Impianto di produzione di energia elettrica da fonte Eolica e relative opere di
 connessione potenza complessiva
 pari a 48,00 MW
Impianto Eolico "San Giorgio La Molara e Molinara"

NOTA TECNICA (Riscontro nota CTVA/7092 del 19/06/2023)

Commissa						Fase	Tipo doc.	Prog. doc.	Rev.				
2	1	3	5	0	1	D	R	0	4	0	0	0	0

Figura 1 - zone di ripopolamento e cattura (Z.R.C)

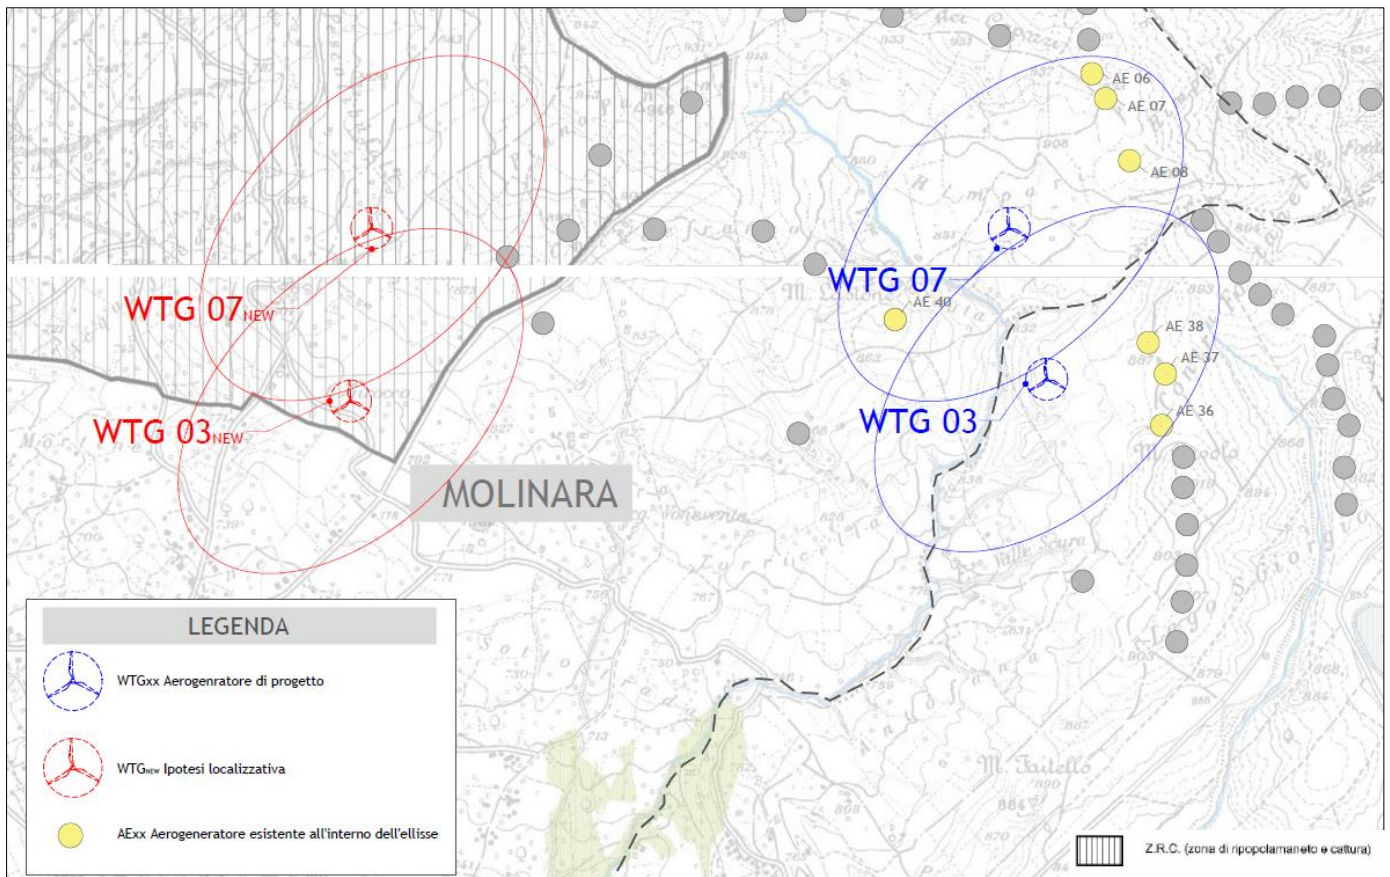
1.3. Relativamente alle alternative progettuali, si richiede di presentare alternative localizzative che tengano in conto le distanze minime previste dal D.M. 10 settembre 2010 al paragrafo 3.2 sia tra gli aerogeneratori in progetti che tra i nuovi aerogeneratori e quelli già presenti sul territorio.

Infatti si evince che, dalle figure seguenti, nel rispettare una delle possibili misure di mitigazione dell'impatto sul paesaggio pari a una distanza minima tra le macchine di 5-7 diametri sulla direzione prevalente del vento e di 3-5 diametri sulla direzione perpendicolare a quella prevalente del vento: gli aerogeneratori WTG 07 e WTG 03 con relativa piazzola avrebbero interessato le zone di ripopolamento e cattura (Z.R.C) (Figura 1)

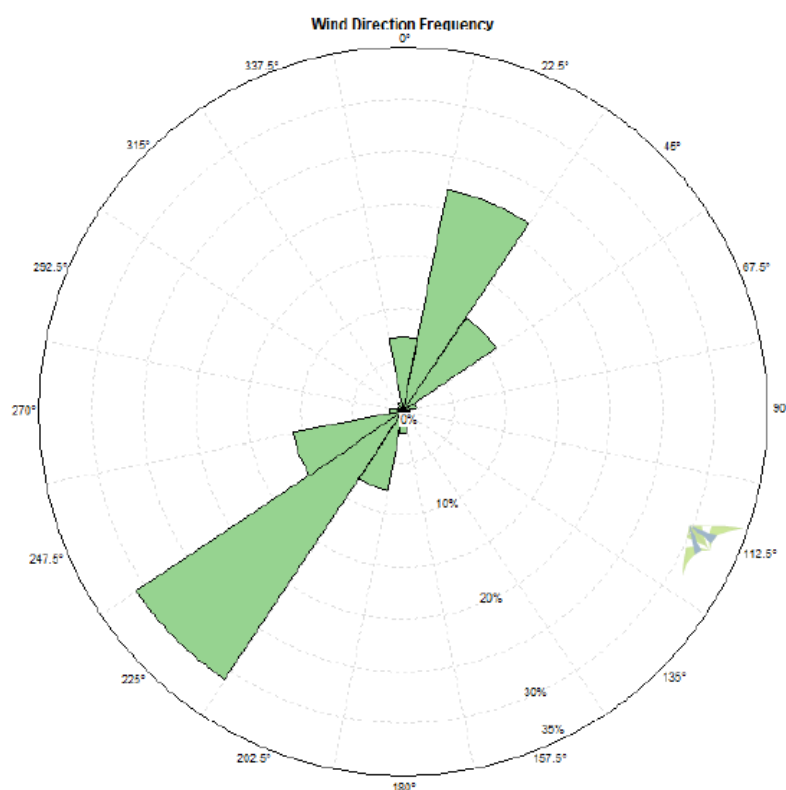
Il Comune di San Giorgio paventa:

- i. il rischio di incrementare l'"effetto selva" nell'area vista la presenza di aerogeneratori di diversi operatori;
- ii. una riduzione di producibilità da "effetto scia" sull'impianto di IVPC in esercizio.

A parere della Scrivente, relativamente al primo punto, i nuovi aerogeneratori, per quanto di dimensioni superiori, dovrebbero consentire una buona presenza di corridoi per l'avifauna presente nell'area viste le distanze reciproche tra le macchine di progetto e con altre macchine in esercizio, come rappresentato nella risposta al punto 3.1.b. Inoltre, come indicato, nel prossimo futuro, l'intera area sarà probabilmente soggetta a piani di intervento per integrali ricostruzioni con sostituzione degli aerogeneratori esistenti di altri operatori e conseguente riduzione complessiva del numero di WTG. Per quanto riguarda il secondo punto, osservazione indicata direttamente anche da IVPC, la Scrivente precisa quanto segue.
